**RESUELVE CONTROVERSIA PRESENTADA  
POR LA COMPAÑÍA GENERAL DE  
ELECTRICIDAD S.A. EN CONTRA DE SAN  
HERNÁN SOLAR SPA, EN RELACIÓN CON EL  
PMGD PFV YÁQUIL.**

Figura 3. Imagen N°3 adjunta por San Hernán Solar SpA en el documento “Refuerzos alim Flor del Llano SE Maule”  
(Fuente: Ingreso SEC OP N°250539 30.12.23)

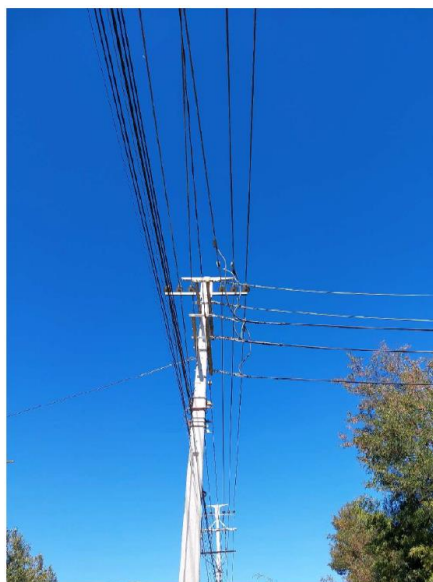
De acuerdo con los antecedentes aportados, de las obras adicionales propuestas por la empresa San Hernán Solar SpA, la Empresa Distribuidora observó la obra comprendida entre las estructuras placas de registros 5-107808 y 5-210199, donde se reemplaza el conductor existente por uno de aluminio desnudo de 185 mm<sup>2</sup> en una disposición de doble circuito, por una longitud aproximada de 37 metros, señalando el siguiente argumento:

*“CGE aclara que actualmente se permite únicamente la implementación de refuerzos de conductor en tendidos aéreos por conductores de tipo aluminio protegido, indicados en el Formulario N°7. **Por otro lado, se aclara que no se aceptan refuerzos en doble circuito, con el fin de garantizar una operación segura del sistema.**” (Énfasis agregado)*

**y los antecedentes que acompañan, se reitera que el ejemplo del alimentador Flor del Llano en la SE Maule, no corresponde a una derivación de este. Esto fue corroborado en terreno, y corresponde a un refuerzo desde la cabecera hasta el poste indicado en la foto presentada.** (Énfasis agregado)

Junto a lo anterior, el Interesado incorporó una serie de registros fotográficos de la postación que indica, la cual correspondería al alimentador Flor del Llano (S/E Maule).

Es importante aclarar que, según la información técnica disponible del alimentador Molineros, la obra adicional que especifica el Interesado para la conexión del PMGD PFV Yáquil en estricto rigor no correspondería a un doble circuito, en atención que la estructura señalada no compartiría disposición con otro alimentador interconectado a la subestación Lihueimo, sino más bien a una disposición en paralelo de dicho tramo, compuesto por conductores del mismo tipo y calibre, propuesto con aluminio desnudo de 185 mm<sup>2</sup>.

En relación con esta materia, esta Superintendencia ha señalado que las alternativas de obras que comprendan una disposición en doble circuito o conductores paralelos, es una especificación revisable para la conexión de un PMGD, ante la superación del máximo estándar constructivo, criterio que ha sido sostenido por este Servicio en la Resolución Exenta N°34.443 de fecha 15 de abril de 2021, en la Resolución Exenta Electrónica N°6.668 de fecha 05 de mayo de 2021, y en la Resolución Exenta Electrónica N°16.736 de fecha 28 de marzo de 2023, postura que es ratificada por Oficio Ordinario N°881/2020 emitido por la Comisión Nacional de Energía, de fecha 09 de diciembre de 2020.

Dicho lo anterior, de acuerdo con las argumentaciones presentadas por CGE S.A., a juicio de esta Superintendencia, **la Concesionaria no entregó antecedentes suficientes que permitan fundamentar la imposibilidad de implementación de una disposición en paralelo del tramo comprendido entre las estructuras 5-107808 y 5-211730 del alimentador Molineros (S/E Lihueimo)**, debido a que esta no respalda en sus observaciones los alcances constructivos y sus implicancias, tanto en el paño de salida del alimentador como en las estructuras aledañas. Por esto, corresponde que la Empresa Distribuidora aclare la disposición de alimentador en el área en cuestión y presente las justificaciones correspondientes mediante una memoria descriptiva de las obras y planos del emplazamiento, conforme las indicaciones que impartirá esta Superintendencia en la parte resolutoria de la presente controversia.
